OGGETTO : Osservazioni al Piano Regionale delle Attività Estrattive adottato con Delibera di Giunta Regionale n. 81 - 6285 del 16/12/2022, espresse a seguito della consultazione dei soggetti competenti in materia ambientale e del pubblico prevista dall'articolo 14 del d.lgs. 152/2006 -

**OGGETTO: PIANO REGIONALE DELLE ATTIVITA' ESTRATTIVE DELLA REGIONE PIEMONTE (PRAE) –
PROCEDURA DI VAS N. 007/REG/2020 – OSSERVAZIONI E CORREZIONI - CODICE POLO N01069**

Osservazioni al Piano Regionale delle Attività Estrattive (PRAE) della Regione Piemonte, adottato dalla Giunta regionale con D.G.R. n. 81-6285 del 16.12.2022

In riferimento al PRAE adottato dalla Giunta regionale con D.G.R. n. 81-6285 del 16/12/2022 - **SCHEDA IDENTIFICAZIONE POLO ESTRATTIVO A03014** si richiedono le seguenti rettifiche :

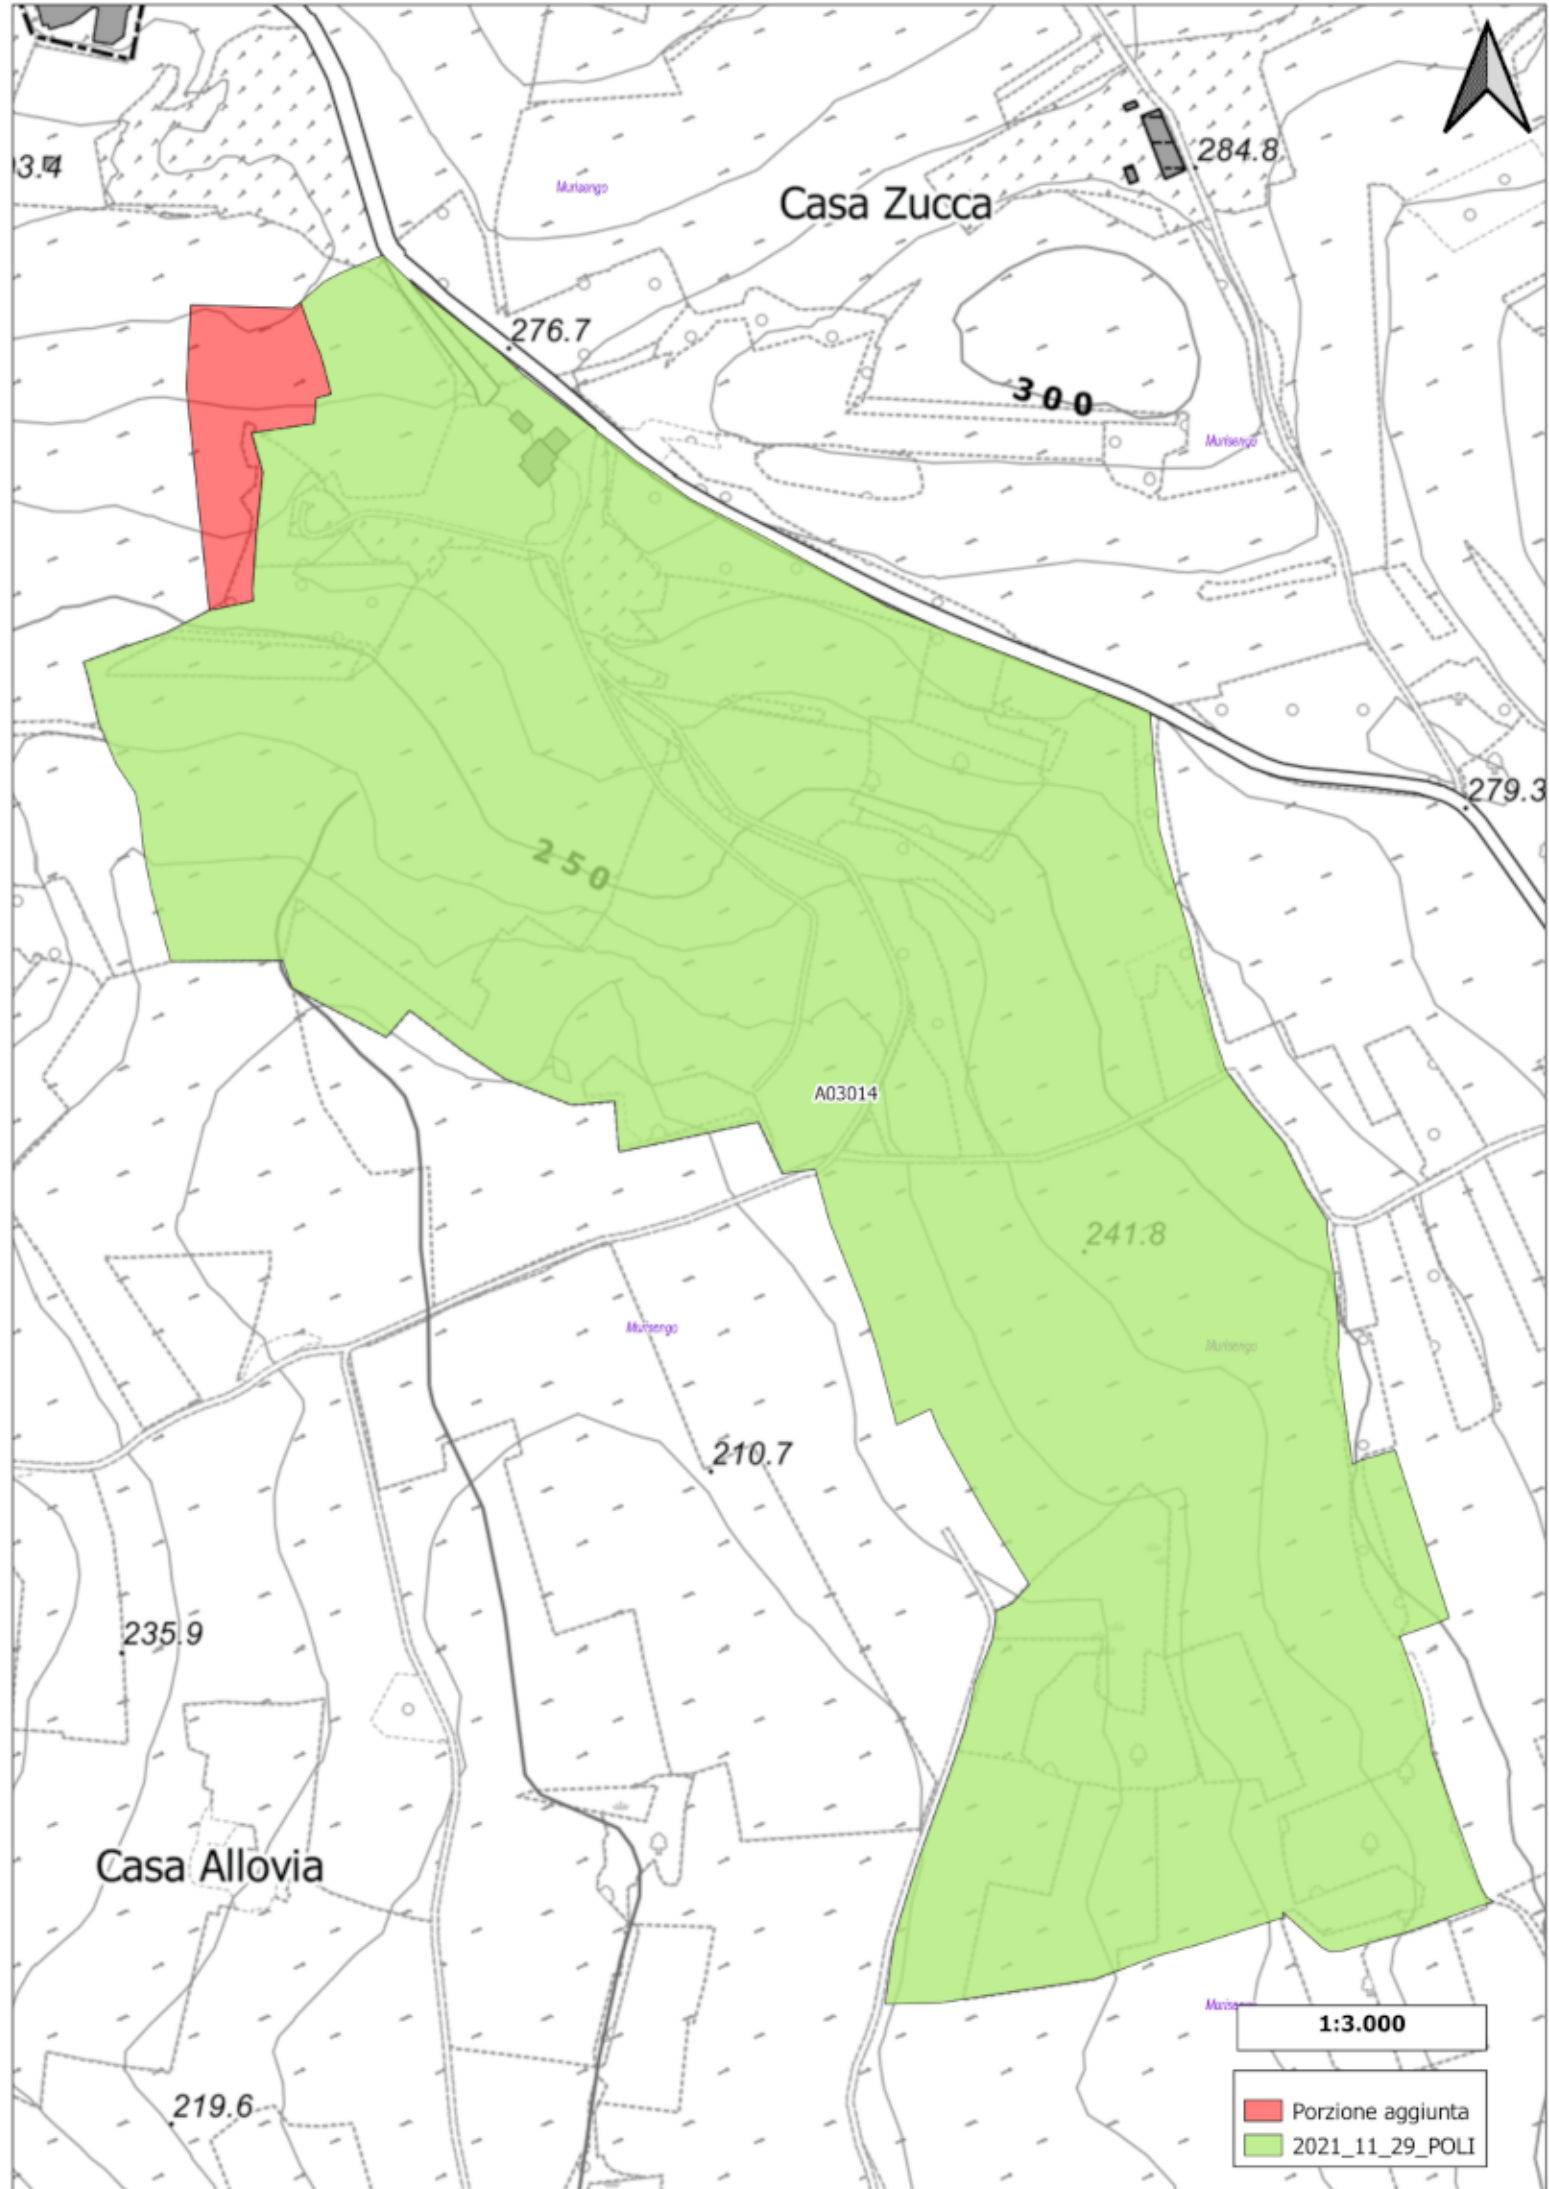
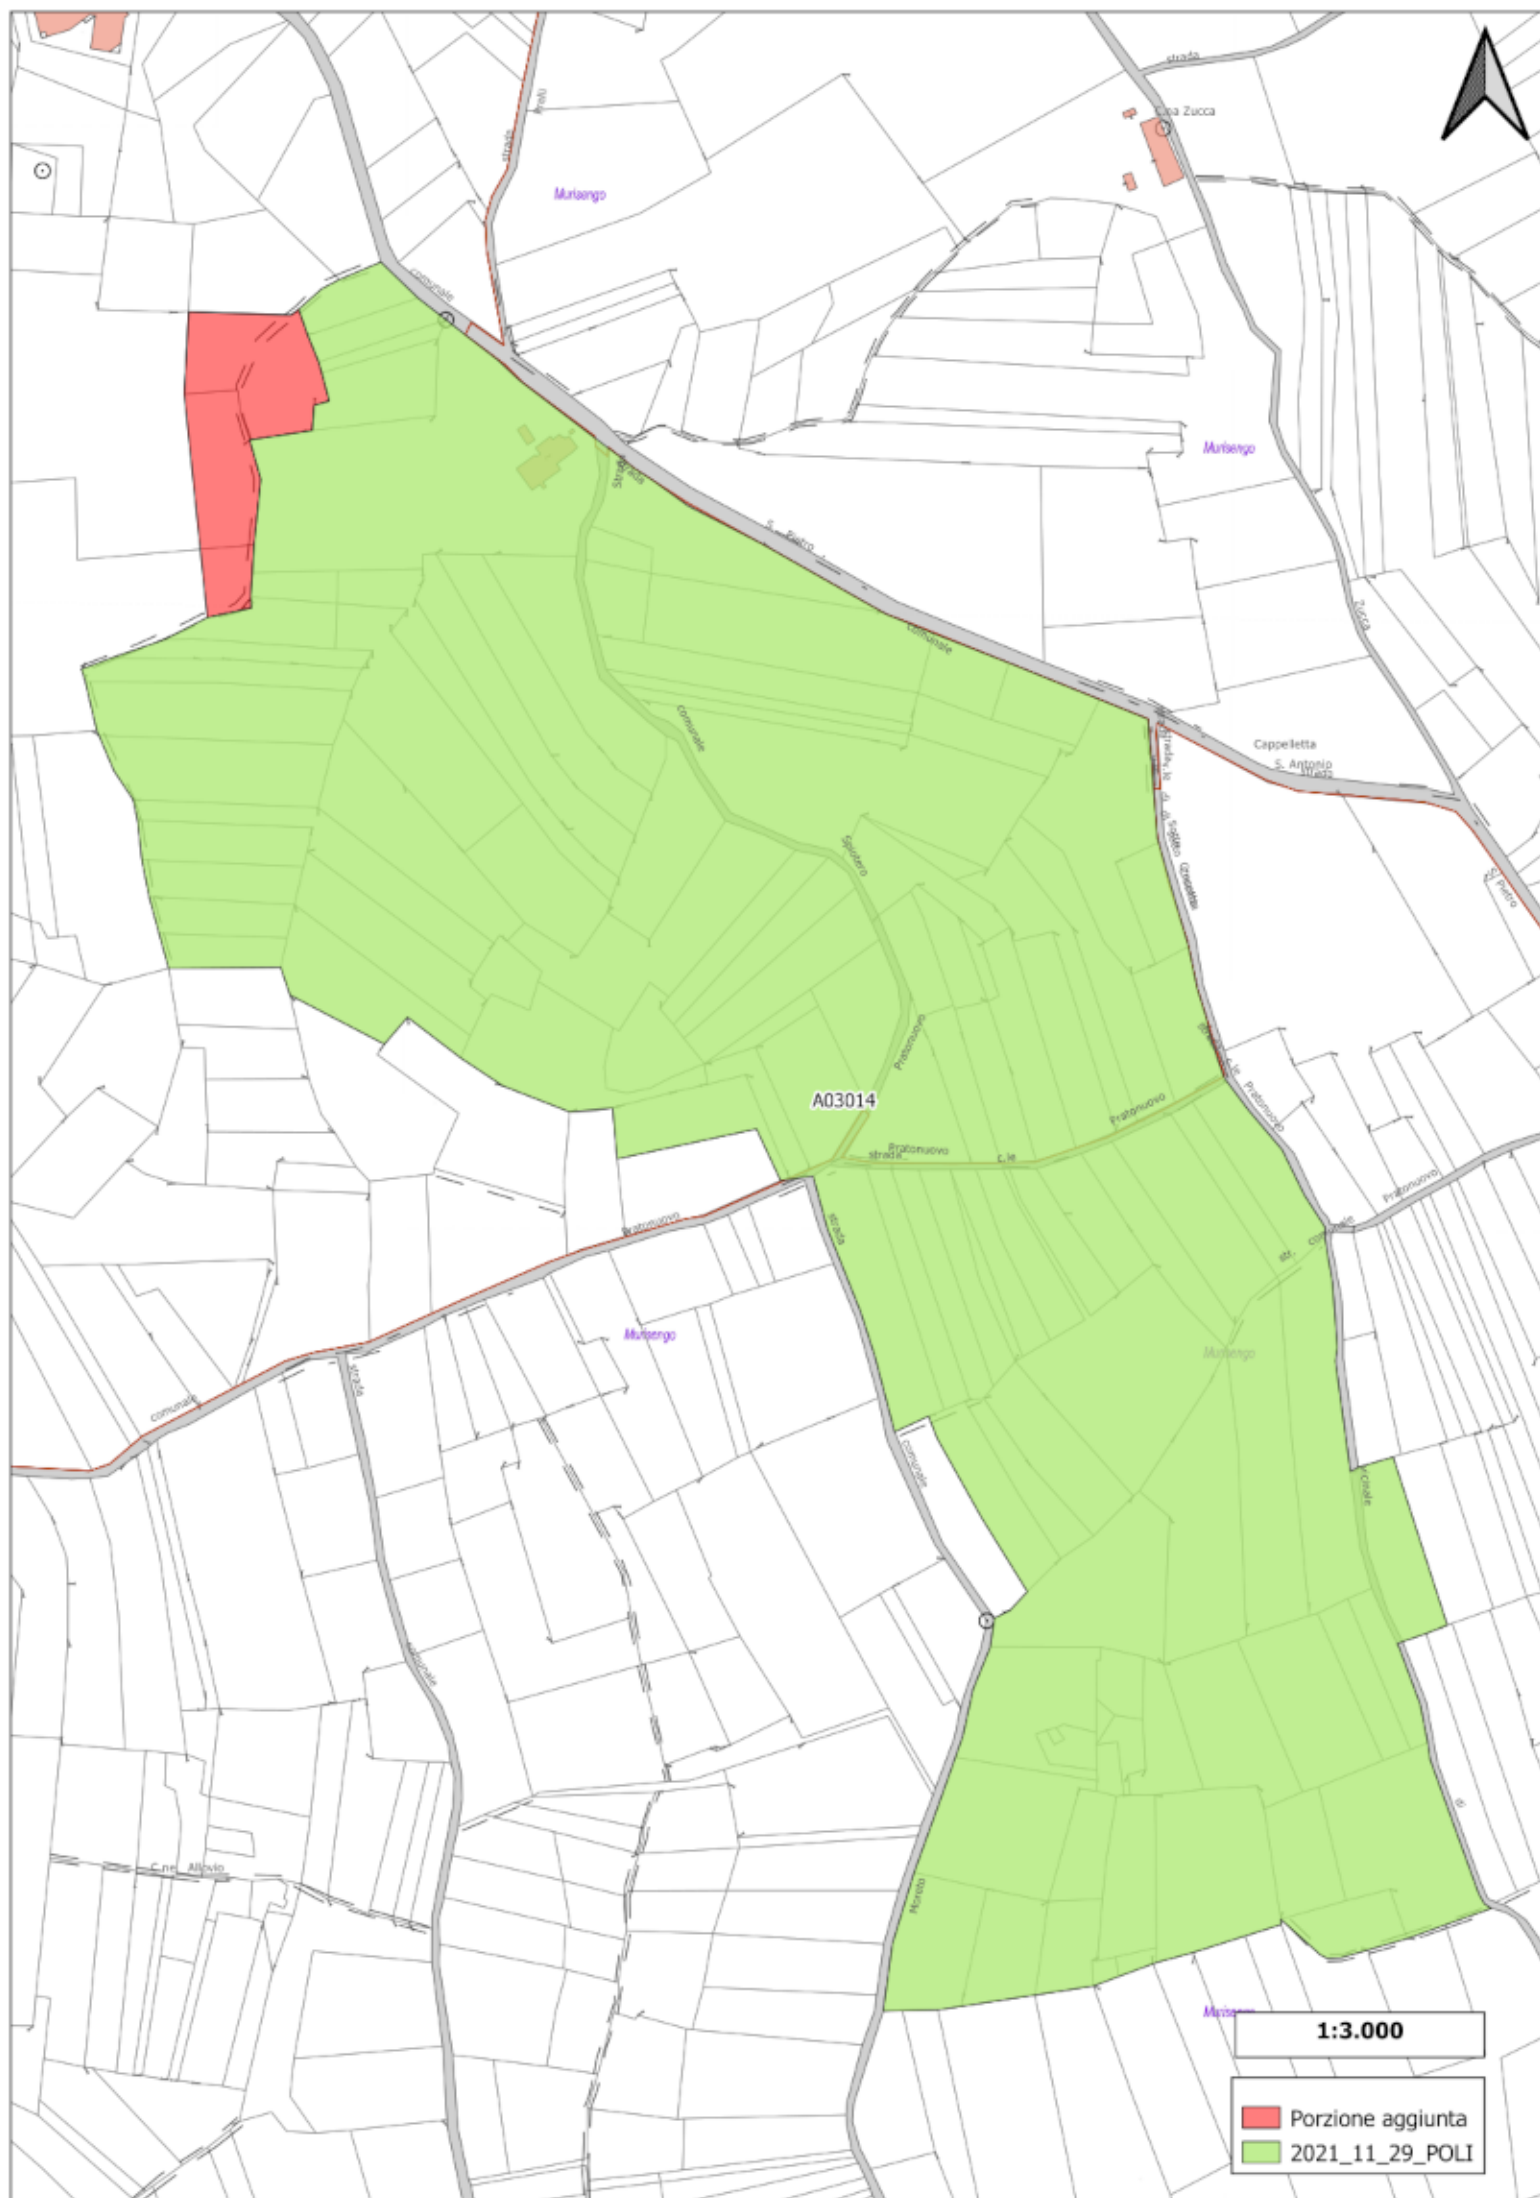
Estensione : 321.670 m² anziché 309.589 m²

Riferimenti catastali : aggiunta delle ppcc 64 (p), 65 (p), 66 (p).

Estensione delle attività già autorizzate : 123.475 m² anziché 132.185 m². Tale rettifica deriva dall'aggiornamento (vedasi planimetrie allegata) che tiene conto dell'inserimento delle aree non autorizzate ai fini estrattivi, ma occupate da pertinenze (piste esterne, imbocco, rampa, deposito materiali esplosivi) e da Livelli di coltivazione esauriti non ancora svincolati.

Vincoli : **PAI** - sull'area estrattiva risultano mappature di Frane quiescenti (34-FQ10 e 35-FQ10) anziché di Frane attive.

Tipologia di recupero: sono previste attività ricreative/ricettive, riempimenti per la messa in sicurezza definitiva e stoccaggi di materiali da commercializzare.
